**NEK 400:2022**

**ELEKTRISKE LAVSPENNINGSINSTALLASJONER**

**C O R R I G E N D U M 2**

NEK 400:2022 – Feil og rettelser

Ny figure 3Æ

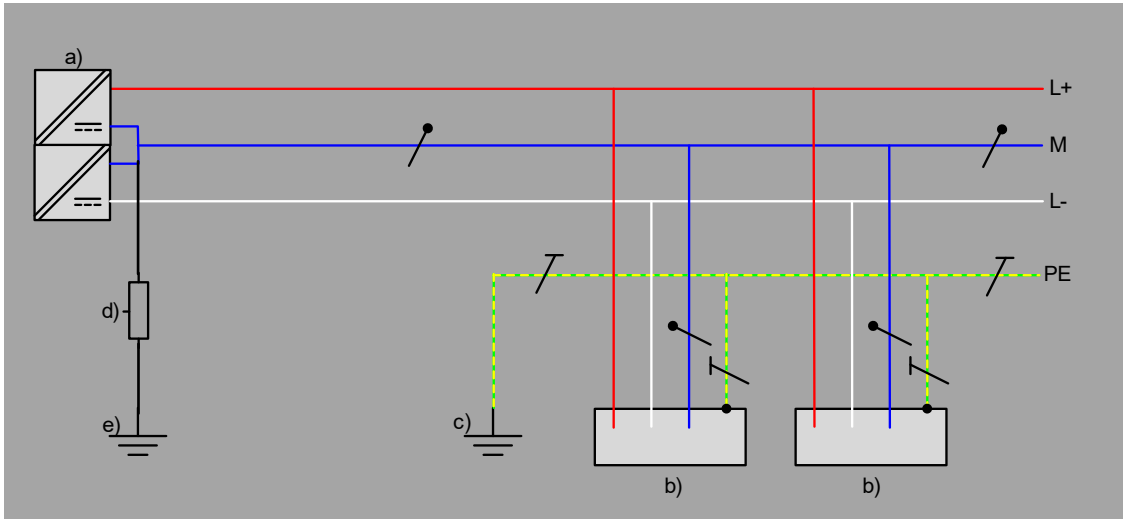
823.411.3.1.2	506	Feil referanse til 701.411.3.1.2.101	Riktig referanse: 701.411.3.1.2. <b>301</b>	2023-07-07
823.533.2.1 Veiledning		Henvist til 823.430.	Riktig referanse: 823. <b>431.3.1.</b>	2022-07-14
Figur 3Æ		Figur 3Z og 3Æ er like	Ny Figur 3Æ	2023-03-13 2022-06-22
Figur 54A		Feil orientering av N-ledersymbol	Revidert Figur 54A	2022-06-22
Figur 54B		Feil symbol for PE-leder	Revidert Figur 54B	2022-06-22
Tabell 51A		Fotnotereferanse for Normale forhold for kodene AR1, AS1 og BA1 skal bort.	Fjernes	
Tabell 52B-1	199	Feil kolonneangivelse i kolonne 3 for referanseinstallasjonsmetodene A2, B1, B2, C, D1 og D2	Riktige referanser i kolonne 3 er: A1 => Tabell 52B-2 kol.2 A2 => Tabell 52B-2 kol.3 B1 => Tabell 52B-2 kol.4 B2 => Tabell 52B-2 kol.5 C => Tabell 52B-2 kol.6 D1 => Tabell 52B-2 kol.7 D2 => Tabell 52B-2 kol.8	2022-12-18 2022-10-04
Tabell 52B-14	213	Feil korreksjonsfaktor for mineralisoleret med PVC-kappe, for 45 °C.	Retter korreksjonsfaktor fra 0,87 til 0,78
